大型、中型バスのかじ取装置のリコールについて

リコール届出番号2640

平成22年10月28日、UDトラックス株式会社は下記のリコールを国土交通大臣に届け出しました。

改善箇所説明図

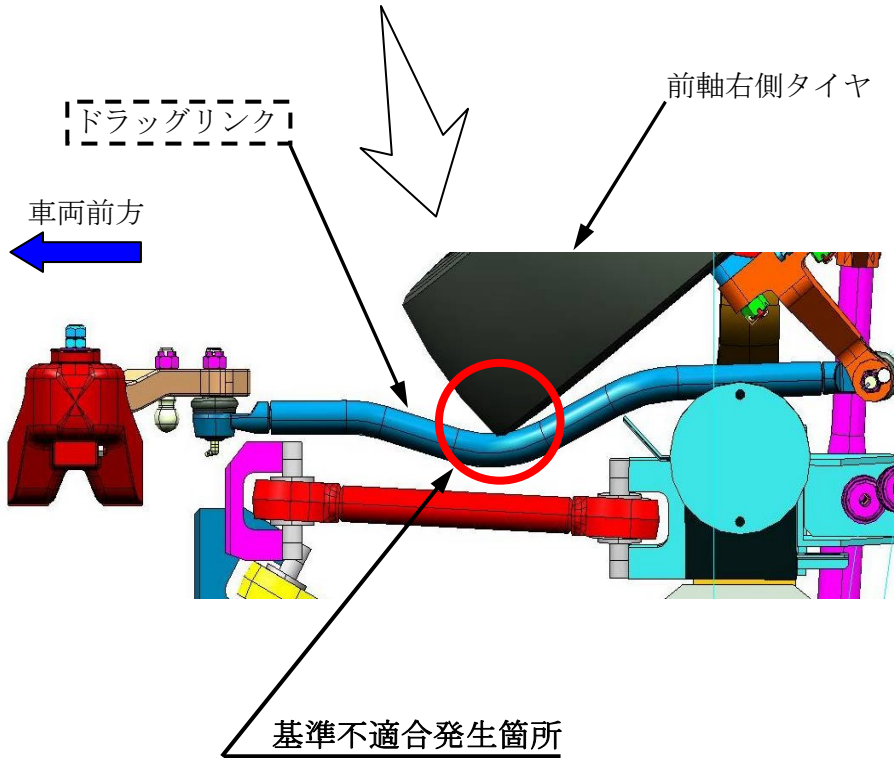
フレームの組付けが不適切なため、スタッドレスタイヤを装着してハンドルを最大限度まで切った状態で走行した場合、タイヤがドラッグリンクと接触することがある。そのため、そのままの状態で使用を続けると、当該リンクの接触部分に錆が発生し、損傷するおそれがある。

改善の内容
全車両、タイヤを点検し、接触するおそれのあるタイヤを装着している車両は、切角を変更する。また、ドラッグリンクに接触痕がある場合は、ドラッグリンクを新品と交換する。尚、全車両、コーションラベルを運転席付近に貼付する。

識別：ドラッグリンク前端に、白色ペイントを塗布する。
